威远县人民医院新区医院建设项目设计施工总承包

答疑文件 02

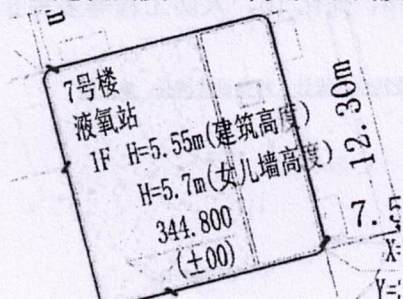
1. 2.3 号楼均有地下室, 但在结初-地下室, 建初-地下室, 只有 2 号楼有地下室, 请问 1.3 号楼是否有地下室施工。
6. 7#楼建筑高度建初-总平面图中 6.45m, 7#楼单独的室 5.7m, 那个是对的?
7. 8#楼建筑高度建初-总平面图中 7.2m, 7#楼单独的室 6.9m, 那个是对的?
8. 9#楼建筑高度建初-总平面图中 6.0m, 7#楼单独的室 5.7m, 那个是对的?
9. 图纸中后期施工的部位是否可以临时生活区供我方使用?

- 3、距施工现场 100 米内
- 4、距施工现场 100 米内。
- 5、有局部地下（核心筒）
- 6、建筑高度 5.55m, 女儿墙高度 5.7m
